委託報告書
(平成20年)

設置許可申請書案

設置許可申請書
(平成27年11月)

審査資料
(平成29年12月22日)

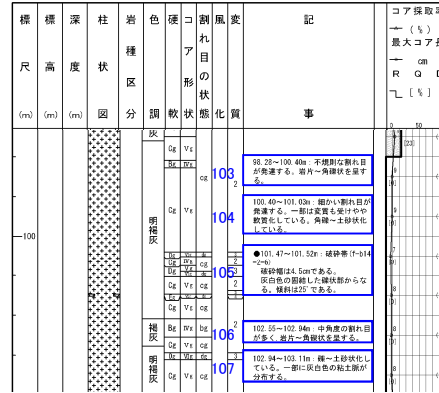
| 記事 | 申請書案→申請書(H27.11) | 申請書(H27.11)→審査資料(H29.12.22) | 審査資料(H29.12.22)⇒報告書 | 報告書⇒審査資料(H30.11.30) | 審査資料(H30.11.30)⇒審査資料(R2.2.7) |
|-----|------------------|--|--|--|------------------------------|
| 105 | 変更なし | ・破砕帯名を記載。 ・性状及び色調については、申請書提出から審査会合（H29.12.22）までの間に行った、断層岩区分を目的とした再観察の結果に基づき記載。肉眼観察で確認した原岩組織の残留の程度、連続性、硬軟に基づき、断層岩（断層ガウジ、断層角礫、カタクレーサイト）を判断。断層ガウジを未固結粘土状部、断層角礫を未固結礫状部、カタクレーサイトを性状に応じて、固結礫状・砂状・粘土状部と記載。 | ・破砕幅を記載。 ・性状については、審査資料での断層岩区分（固結・未固結と礫状・砂状・粘土状の組合せ）を記載。 | 審査資料(H29.12.22)と同様 ・破砕幅については、性状一覧表に示しており、柱状図には記載しないこととしているため追記せず。 ・破砕部の見かけの傾斜については、補足的なものであるため追記せず。 (※ただし、断層岩区分は薄片観察結果に基づく) | 変更なし |

H24-D1-1

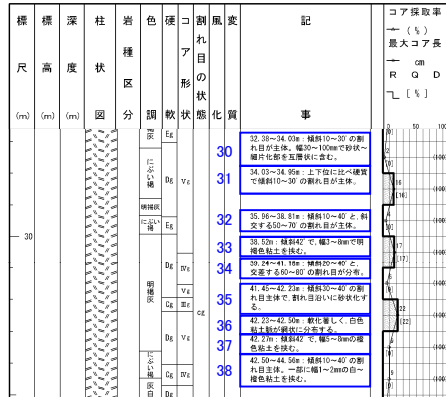
| 記事 | 報告書⇒申請書案 | 申請書案⇒申請書(H27.11) | 申請書(H27.11)⇒審査資料(H29.12.22) | 審査資料(H29.12.22)⇒審査資料(H30.11.30) | 審査資料(H30.11.30)⇒審査資料(R2.2.7) |
|-------|---|------------------|-----------------------------|---------------------------------|------------------------------|
| 22~29 | ・“コア形状”欄に基づき、割れ目の発達を記載。 ・一部に粘土や割れ目に沿った砂状が見られるが、周囲の岩盤に劣化が認められないことから削除。 ・割れ目の傾斜、鉱物付着については補足的なものであるため削除。 | 変更なし | 変更なし | 変更なし | 変更なし |

H24-D1-1

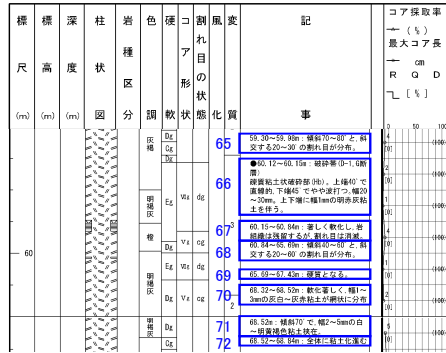
| 記事 | 報告書⇒申請書案 | 申請書案⇒申請書(H27.11) | 申請書(H27.11)⇒審査資料(H29.12.22) | 審査資料(H29.12.22)⇒審査資料(H30.11.30) | 審査資料(H30.11.30)⇒審査資料(R2.2.7) |
|-------|---|------------------|--|---------------------------------|---|
| 39～45 | ・性状、色調、粘土の累計幅については、報告書から申請書提出までの間に行った、地盤安定解析用の物性値設定を目的とした破砕部の再観察の結果に基づき記載。 ・粘土を挟むものが、幅の膨縮が著しく、直線性に乏しいことから、カタクレーサイトからなると記載。 ・ポアホールテレビの解析結果による最新活動面の走向・傾斜を記載。 | 変更なし | ・薄片観察の結果で得られた最新活動面の変位センスを記載。 ・申請書の粒度、色調、粘土幅については、破砕部内の粘土(細脈を含む)及びその近傍に着目した局所的な記載であるため反映させず。 ・性状及び色調については、申請書提出から審査会合(H29.12.22)までの間に行った、断層岩区分を目的とした再観察の結果に基づき記載。肉眼観察で確認した原岩組織の残留の程度、連続性、硬軟に基づき、断層岩(断層ガウジ、断層角礫、カタクレーサイト)を判断。断層ガウジを未固結粘土状部、断層角礫を未固結礫状部、カタクレーサイトを性状に応じて、固結礫状・砂状・粘土状部と記載。 ・上記再観察で未固結粘土状部とした箇所を累計幅を記載。 | 変更なし | ・誤記修正(左ずれセンス→左ずれ正断層センス、審査会合(R1.10.11)にて説明済み)。 ・薄片観察の結果に基づき断層岩区分を見直したことに伴い、未固結粘土状部の表記を固結粘土状部に見直し。 |

| 記事 | 報告書⇒申請書案 | 申請書案⇒申請書(H27.11) | 申請書(H27.11)⇒審査資料(H29.12.22) | 審査資料(H29.12.22)⇒審査資料(H30.11.30) | 審査資料(H30.11.30)⇒審査資料(R2.2.7) |
|-------|--|------------------|--|---------------------------------|--|
| 46~48 | <ul style="list-style-type: none"> ・薄片観察の結果で得られた最新活動面の変位センスを記載。 ・性状、色調、粘土の累計幅については、報告書から申請書提出までの間に行った、地盤安定解析用の物性値設定を目的とした破砕部の再観察の結果に基づき記載。 ・ポアホールテレビの解析結果による最新活動面の走向・傾斜を記載。 | 変更なし | <ul style="list-style-type: none"> ・正断層センスと書くべきところを誤って西上がりセンスと記載。 ・申請書の粒度、色調、粘土幅については、破砕部内の粘土(細脈を含む)及びその近傍に着目した局所的な記載であるため反映させず。 ・性状及び色調については、申請書提出から審査会合(H29.12.22)までの間に行った、断層岩区分を目的とした再観察の結果に基づき記載。肉眼観察で確認した原岩組織の残留の程度、連続性、硬軟に基づき、断層岩(断層ガウジ、断層角礫、カタクレーサイト)を判断。断層ガウジを未固結粘土状部、断層角礫を未固結礫状部、カタクレーサイトを性状に応じて、固結礫状・砂状・粘土状部と記載。 ・上記再観察で未固結粘土状部とした箇所を累計幅を記載。 | 変更なし | <ul style="list-style-type: none"> ・誤記修正(西上がりセンス⇒正断層センス、審査会合(R1.10.11)にて説明済み)。(※ただし、断層岩区分は薄片観察結果に基づく) |

| 記事 | 報告書⇒申請書案 | 申請書案⇒申請書(H27.11) | 申請書(H27.11)⇒審査資料(H29.12.22) | 審査資料(H29.12.22)⇒審査資料(H30.11.30) | 審査資料(H30.11.30)⇒審査資料(R2.2.7) |
|-------|--|------------------|--|---------------------------------|---------------------------------|
| 51~58 | <ul style="list-style-type: none"> ・薄片観察の結果で得られた最新活動面の変位センスを記載。 ・性状、色調、粘土の累計幅については、報告書から申請書提出までの間に行った、地盤安定解析用の物性値設定を目的とした破砕部の再観察の結果に基づき記載。 ・ボアホールテレビの解析結果による最新活動面の走向・傾斜を記載。 | 変更なし | <ul style="list-style-type: none"> ・申請書の粒度、色調、粘土幅については、破砕部内の粘土(細脈を含む)及びその近傍に着目した局所的な記載であるため反映させず。 ・性状及び色調については、申請書提出から審査会合(H29.12.22)までの間に行った、断層岩区分を目的とした再観察の結果に基づき記載。肉眼観察で確認した原岩組織の残留の程度、連続性、硬軟に基づき、断層岩(断層ガウジ、断層角礫、カタクレーサイト)を判断。断層ガウジを未固結粘土状部、断層角礫を未固結礫状部、カタクレーサイトを性状に応じて、固結礫状・砂状・粘土状部と記載。 ・上記再観察で未固結粘土状部とした箇所を累計幅を記載。 | 変更なし | 変更なし (※ただし、断層岩区分は薄片観察結果に基づく) |

| 記事 | 報告書⇒申請書案 | 申請書案⇒申請書(H27.11) | 申請書(H27.11)⇒審査資料(H29.12.22) | 審査資料(H29.12.22)⇒審査資料(H30.11.30) | 審査資料(H30.11.30)⇒審査資料(R2.2.7) |
|-------|--|------------------|--|---------------------------------|---------------------------------|
| 60~64 | ・“K断層”との記載は削除(ボーリング掘削直後は、破砕部の分布位置や、肉眼観察における性状(断層ガウジの有無・断層ガウジの色調)から、当該破砕部がK断層に連続する可能性があるとして記載していたが、後続のトレンチ調査において、K断層は原電道路ピットより南方に連続しないと評価したため)。 ・性状、色調、粘土の累計幅については、報告書から申請書提出までの間に行った、地盤安定解析用の物性値設定を目的とした破砕部の再観察の結果に基づき記載。 ・ボアホールテレビの解析結果による最新活動面の走向・傾斜を記載。 | 変更なし | ・薄片観察の結果で得られた最新活動面の変位センスを記載。 ・申請書の粒度、色調、粘土幅については、破砕部内の粘土(細脈を含む)及びその近傍に着目した局所的な記載であるため反映させず。 ・性状及び色調については、申請書提出から審査会合(H29.12.22)までの間に行った、断層岩区分を目的とした再観察の結果に基づき記載。肉眼観察で確認した原岩組織の残留の程度、連続性、硬軟に基づき、断層岩(断層ガウジ、断層角礫、カタクレサイト)を判断。断層ガウジを未固結粘土状部、断層角礫を未固結礫状部、カタクレサイトを性状に応じて、固結礫状・砂状・粘土状部と記載。 ・上記再観察で未固結粘土状部とした箇所の累計幅を記載。 | 変更なし | 変更なし (※ただし、断層岩区分は薄片観察結果に基づく) |

H24-D1-1

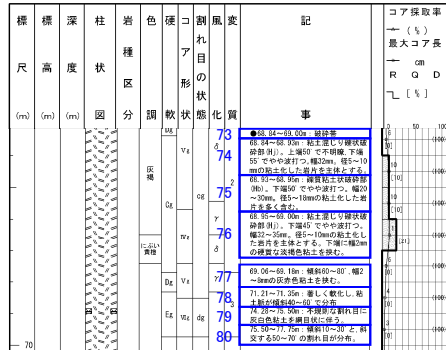
| 記事 | 報告書⇒申請書案 | 申請書案⇒申請書(H27.11) | 申請書(H27.11)⇒審査資料(H29.12.22) | 審査資料(H29.12.22)⇒審査資料(H30.11.30) | 審査資料(H30.11.30)⇒審査資料(R2.2.7) |
|-------|--|------------------|--|---------------------------------|------------------------------|
| 66 | <ul style="list-style-type: none"> ・“G断層”との記載については、連続性検討の結果によりD-1破砕帯に対比する前の呼称であることから削除。 ・薄片観察の結果で得られた最新活動面の変位センスを記載。 ・性状、色調、粘土の累計幅については、報告書から申請書提出までの間に行った、地盤安定解析用の物性値設定を目的とした破砕部の再観察の結果に基づき記載。 ・ポアホールテレビの解析結果による最新活動面の走向・傾斜を記載。 | 変更なし | <ul style="list-style-type: none"> ・申請書の粒度、色調、粘土幅については、破砕部内の粘土（細脈を含む）及びその近傍に着目した局所的な記載であるため反映させず。 ・性状及び色調については、申請書提出から審査会合（H29.12.22）までの間に行った、断層岩区分を目的とした再観察の結果に基づき記載。肉眼観察で確認した原岩組織の残留の程度、連続性、硬軟に基づき、断層岩（断層ガウジ、断層角礫、カタクレーサイト）を判断。その後、申請書提出から審査会合（H29.12.22）までの間に薄片観察による断層岩区分を行ったが、肉眼観察による判断結果から変更は無い。断層ガウジを未固結粘土状部、断層角礫を未固結礫状部、カタクレーサイトを性状に応じて、固結礫状・砂状・粘土状部と記載。 ・上記再観察で未固結粘土状部とした箇所の累計幅を記載。 | 変更なし | 変更なし |
| 67~72 | <ul style="list-style-type: none"> ・硬軟の程度については、岩級区分で示しているため削除。 ・割れ目の傾斜については、補足的なものであるため削除。 ・一部に粘土が分布するが、直線性や連続性に乏しいことから削除。 | — | — | — | — |

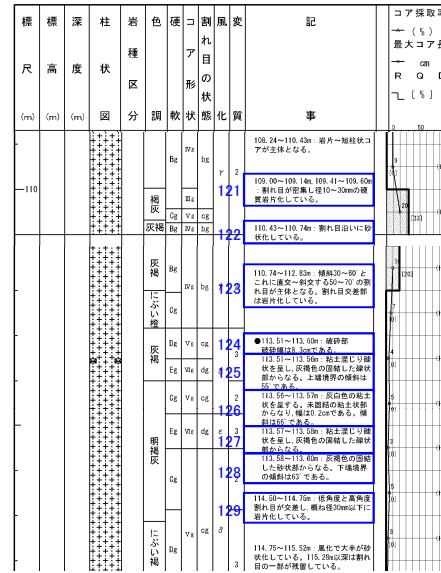
| 記事 | 申請書案→ 申請書(H27.11) | 申請書(H27.11)→ 審査資料(H29.12.22) | 審査資料(H29.12.22)→ 報告書 | 報告書→ 審査資料(H30.11.30) | 審査資料(H30.11.30)→ 審査資料(R2.2.7) |
|---------|----------------------|---------------------------------|---|---|--|
| 124~128 | — | 記載漏れを修正 | ・破砕幅を記載。 ・破砕部区間を性状毎に深度を分けて記載。 ・性状については、観察結果と審査資料での断層岩区分(固結・未固結と礫状・砂状・粘土状の組合せ)を併記。 | 審査資料(H29.12.22)と同様 ・破砕幅については、性状一覧表に示しており、柱状図には記載しないこととしているため追記せず。 ・破砕部の見かけの傾斜については、補足的なものであるため追記せず。 | ・誤記修正(右ずれセンサー→右ずれ正断層センサー、審査会合(R1.10.11)にて説明済み)。 (※ただし、断層岩区分は薄片観察結果に基づく) |

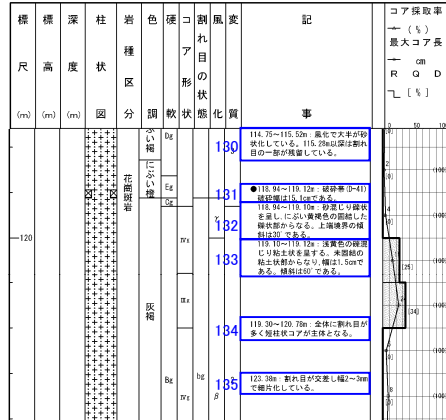
| 記事 | 申請書案⇒ 申請書(H27.11) | 申請書(H27.11)⇒ 審査資料(H29.12.22) | 審査資料(H29.12.22) ⇒ 報告書 | 報告書⇒ 審査資料(H30.11.30) | 審査資料(H30.11.30) ⇒ 審査資料(R2.2.7) |
|---------|----------------------|---------------------------------|---|--|-----------------------------------|
| 131~133 | — | 記載漏れを修正 | ・破砕幅を記載。 ・破砕部区間を性状毎に深度を分けて記載。 ・性状については、観察結果と審査資料での断層岩区分(固結・未固結と礫状・砂状・粘土状の組合せ)を併記。 ・上端境界の見かけの傾斜として、32°と書くべきところを誤って30°と記載。 | 審査資料(H29.12.22)と同様 ・破砕幅については、性状一覧表に示しており、柱状図には記載しないこととしているため追記せず。 | 変更なし (※ただし、断層岩区分は薄片観察結果に基づく) |
